改善箇所説明図

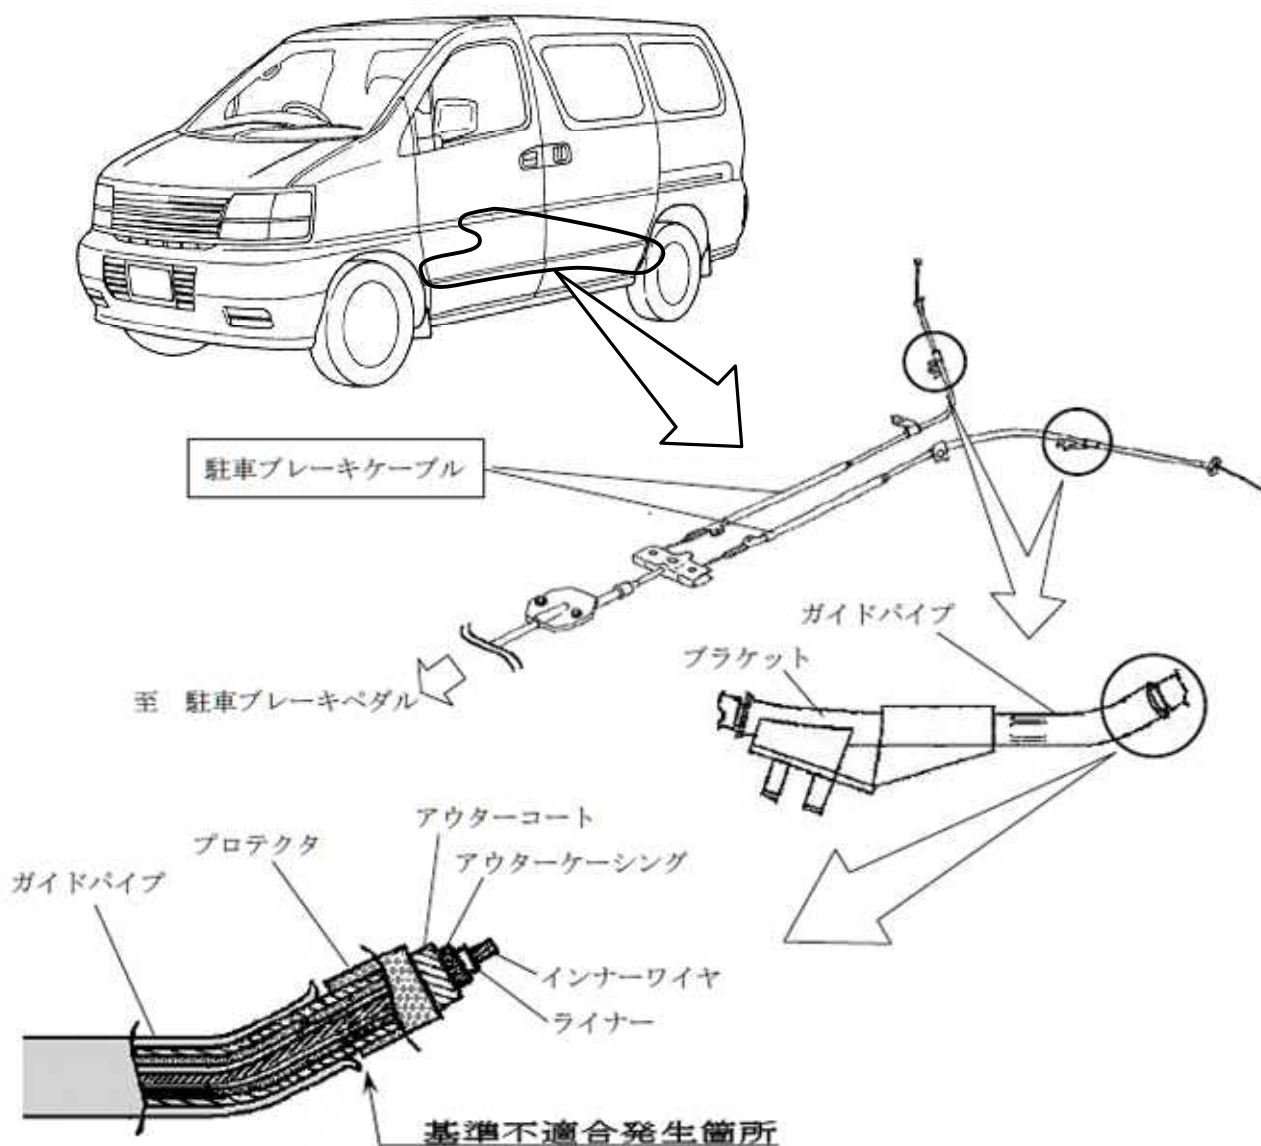
駐車制動装置において、駐車ブレーキケーブルを車両側に固定するブラケットのガイドパイプと当該ブレーキケーブルを保護するプロテクタの間に隙間があるため、砂や砂利等がガイドパイプ内に侵入し、当該ケーブルのアウターコートが摩耗するものがある。そのため、そのままの状態で使用を続けると、ケーブル内に侵入した水等よりアウターケーシングが腐食して折損し、インナーワイヤと干渉することがあり、最悪の場合、インナーワイヤが折損し、駐車ブレーキが作動しなくなるおそれがある。

改善の内容
全車両、当該駐車ブレーキケーブルを対策品と交換する。

識別：銀色のシールをモデルナンバープレートに貼り付ける。
